NT - GEVEL WOONHUIS ZW

BA G2410 SHIRLEY VILLAVICENCIO PIZANGO

Gebroeders De Smetstraat 47, 9000 Gent
Afd. 10, Sectie K - 44810, 0276/00X004 & 0276/00X005

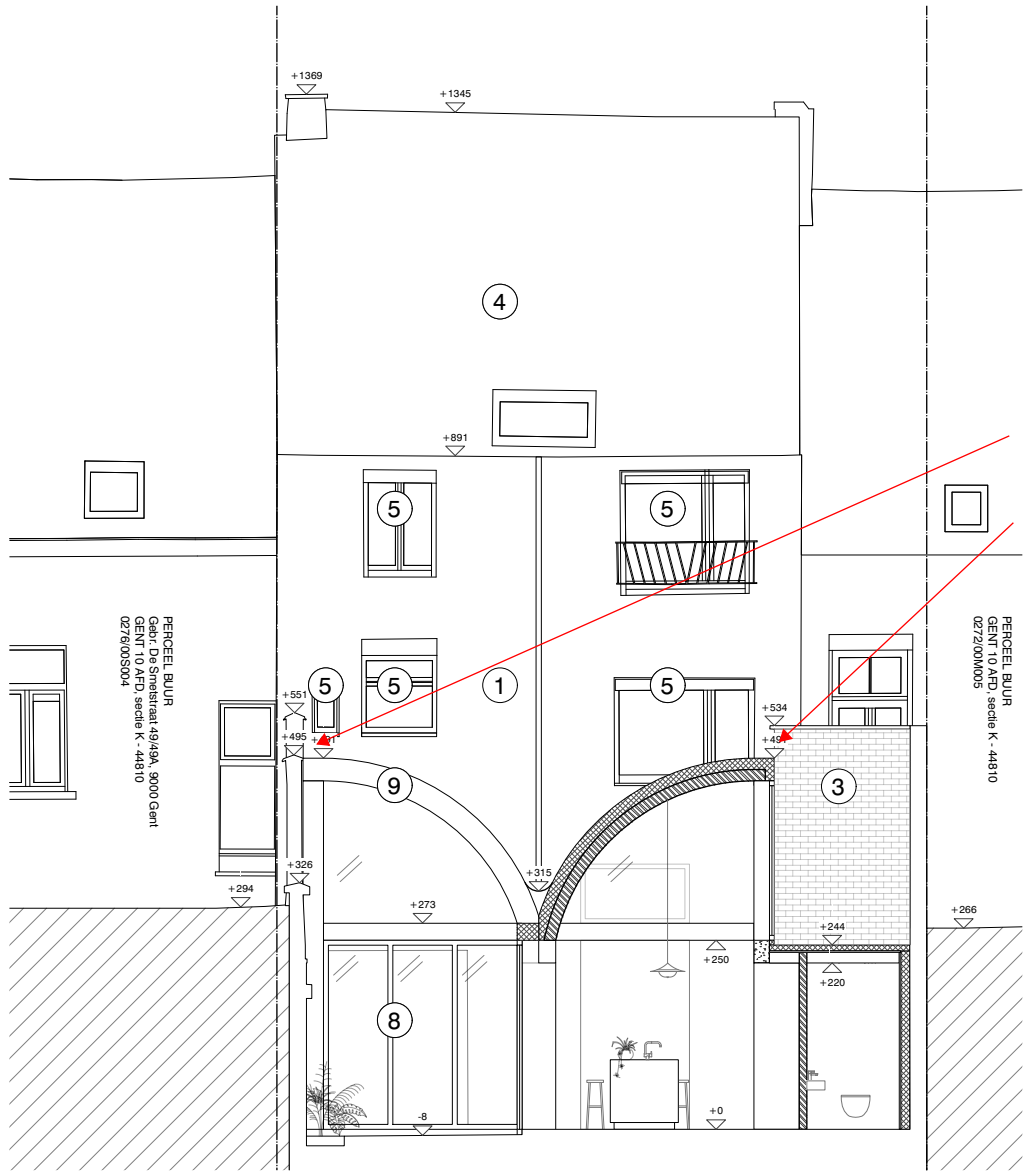
ZIE BIJZONDERE
VOORWAARDE(N)

De top van de 2 gebogen daken mag niet hoger reiken van 4,5 m
boven het trottoirpeil, ze dienen dus 0,53 m te worden verlaagd.
De bestaande ramen in het dak zijn nog voldoende hoog om
bijkomende verlichting te realiseren en de boogvorm is qua
architectuur nog voldoende aanwezig.
